Einführung eines Turbolader mit modifiziertem Waste-Gate bei ROTAX Motor 914 (Serie)

Introduction of a turbo charger with a modified waste gate on ROTAX engine Type 914 (series)

Introduction of a turbo charger with a modified waste gate into in the field installed engines.

All engines type **914 F (series)** up to and including **S/N 4,420.058**.

Bild / Fig. 1

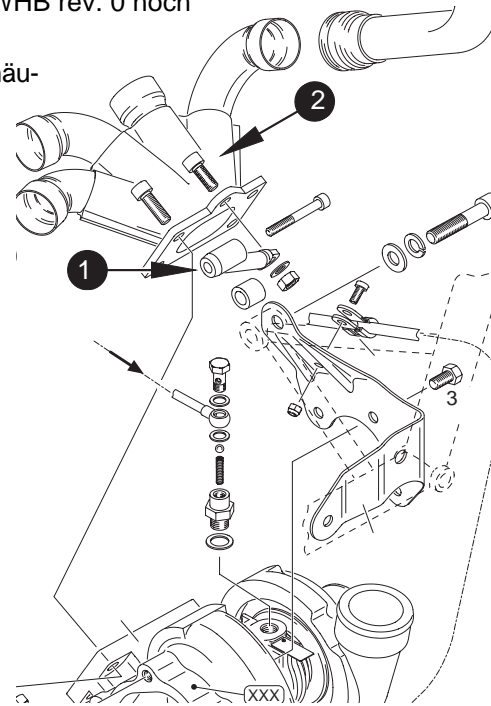
◆ **HINWEIS:** Die Auspuffkrümmerabstützung ❶ ist im WHB rev. 0 noch nicht enthalten.

Diese Abstützung sollte nicht beim Kurbelgehäuse entfernt werden, da diese nur schwer oder mit Spezialwerkzeug befestigt werden kann. Es wird nur die Verbindung ❷ zum Auspuffkrümmer gelöst. Siehe dazu Bild 1.

◆ **NOTE:** The support ❶ of the exhaust manifold is not listed yet in the Maintenance Manual, rev. 0.

This support should not be removed as it is laborious to refit, except with a special spanner. Undo only connection with exhaust manifold ❷. See fig. 1.
